Saksfremlegg

Søknad om dispensasjon fra verneforskriften for riving av eksisterende og oppføring av nytt naust ved Jengelen, og for bruk av snøscooter til transport - Grane jeger- og fiskerforening

Søknad om rivning eksisterende og oppføring av nytt naust ved Jengelen og dispensasjon av antall turer med skuter.

Søknad om å rive eksisterende naust og oppføring av nytt på Jengelvatn

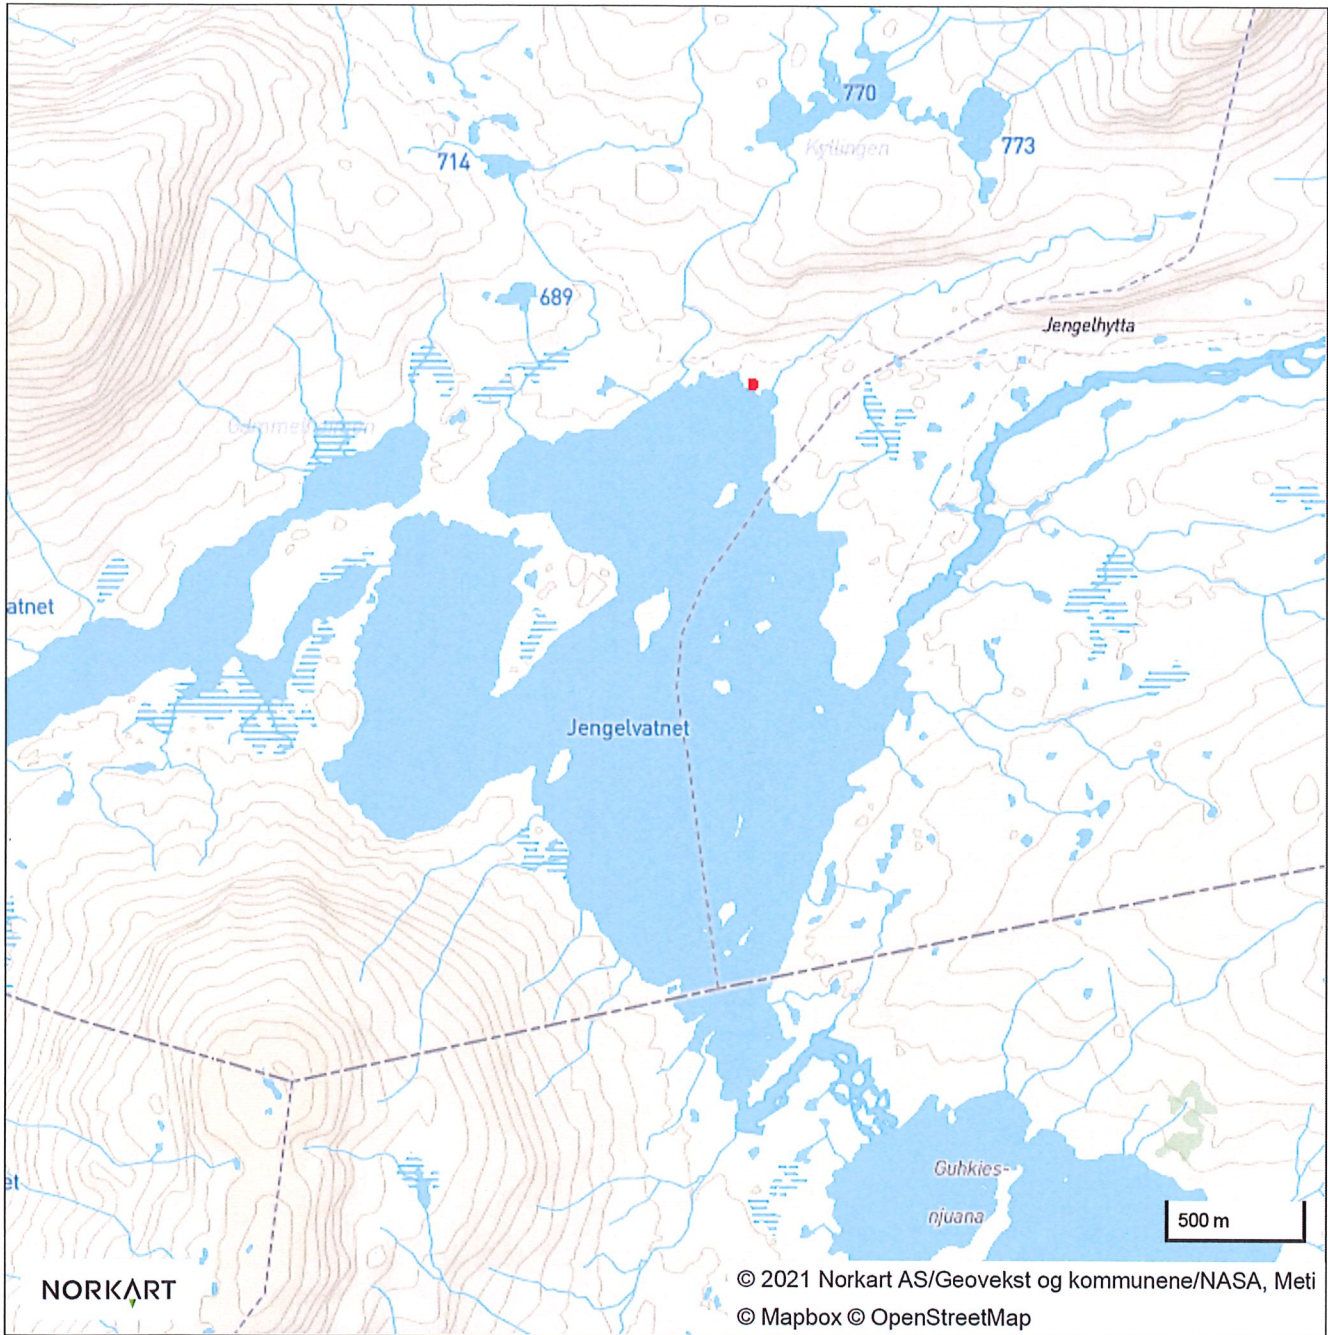
Fundamentering på eksisterende stein

Stående kledning av tre, samme farge som eksisterende

Sort tak av aluminium, lik eksisterende

Ingen vinduer

- Rivings- og bygningsavfall som ikke er rent trevirke, skal transporteres ut av verneområdet og leveres godkjent mottak.
- Størrelse på nytt naust skal ikke overstige 3,2 meters bredde og 5,2 meters lengde målt på ytterkant kledning (BYA)

- Nytt naust skal plasseres på samme tomt som eksisterende naust og fundamenteres på eksisterende steiner.
- Mønehøyde skal ikke overstige 2,7 meter.
- Det skal brukes stående kledning av tre som males i mørke jordfarger. Vindskier, portomramning, hjørnekasser ol. skal males i mørke jordfarger.

- Takteking utføres med mørke materialer.
- Det skal ikke settes inn vinduer på naustet.
- Innvendig skal det ikke fortas inndeling i rom, etablering av gulv eller annen tilrettelegging for opphold i naustet.

VJFF Naust
 Jengelhytta

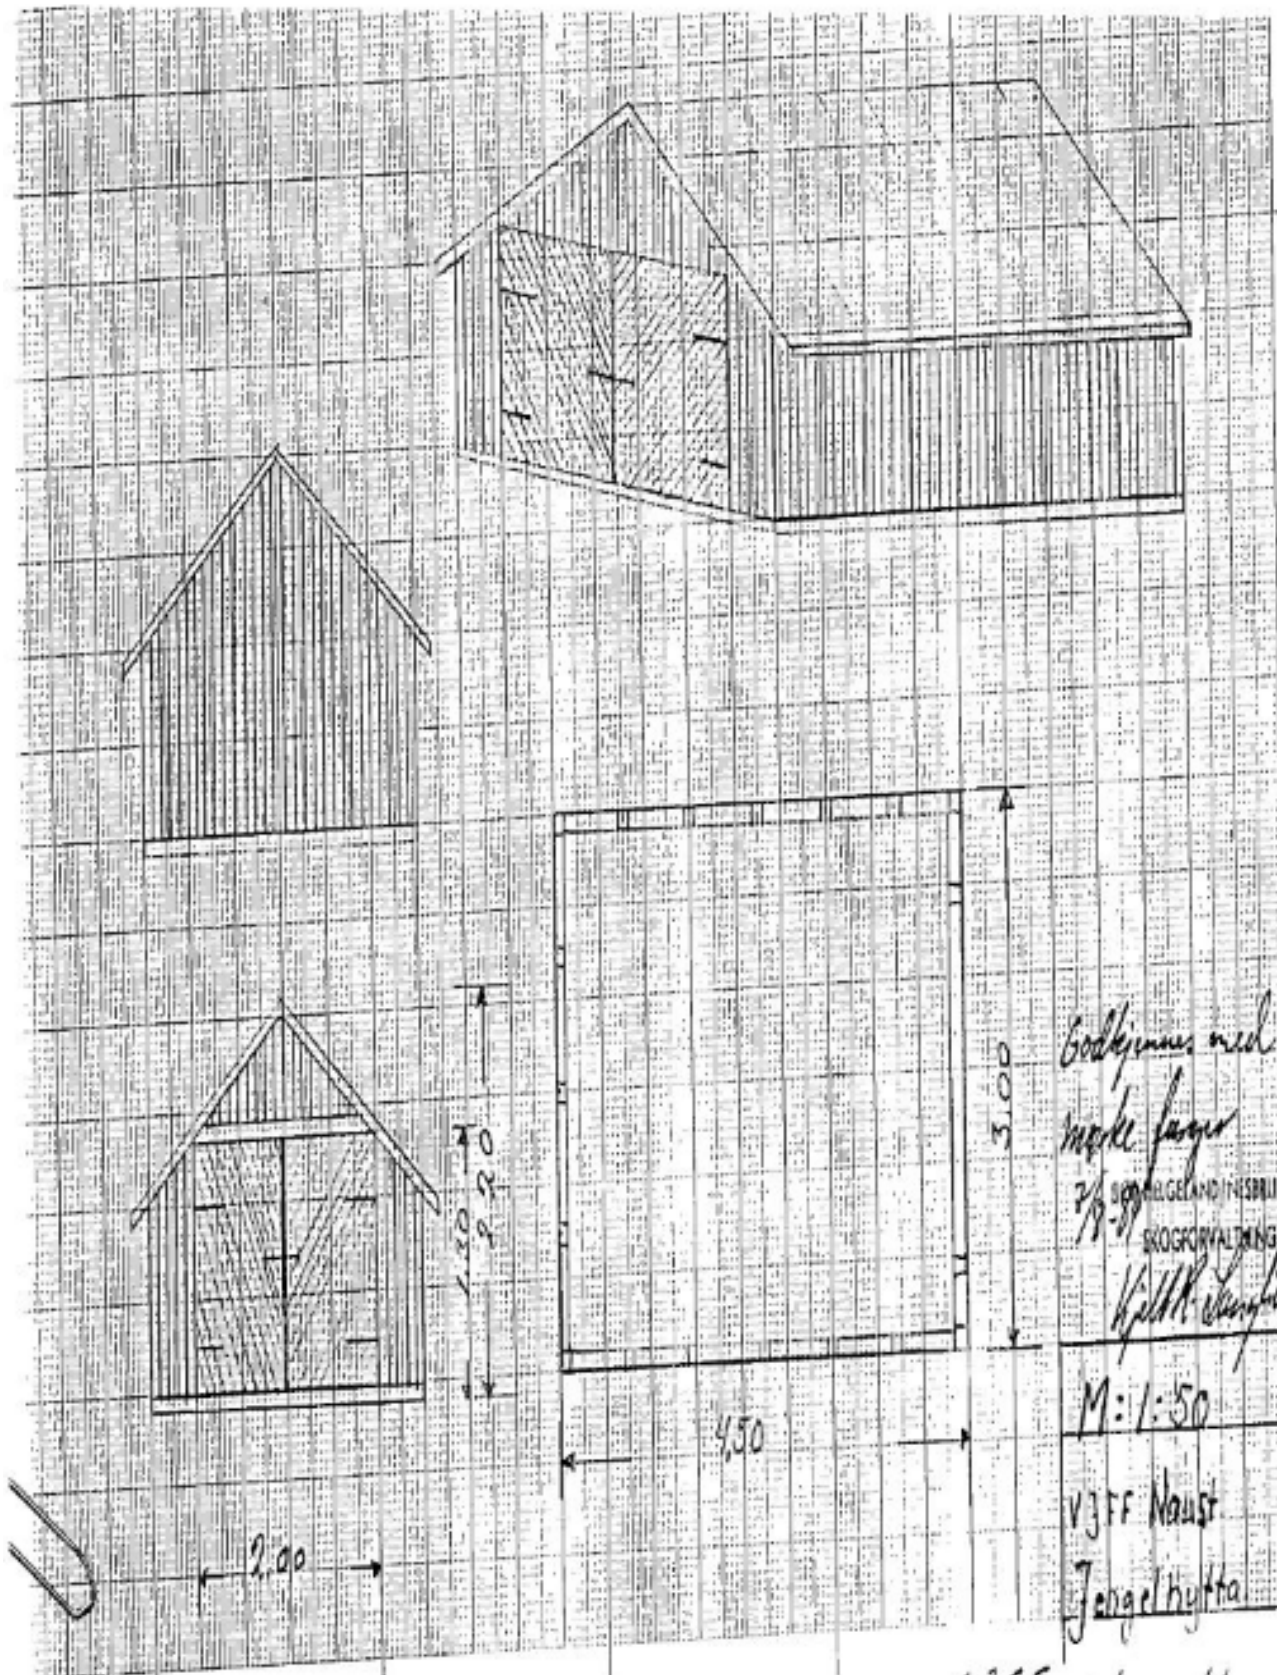
Godkjennes med
 mørke farger
 2/8-89
 SØKGRUPPVALDING
 Kjell R. Langhjem

Godkjent med mørke farger og tak.
 G.J.F.F. vil bygge tilsvarende.
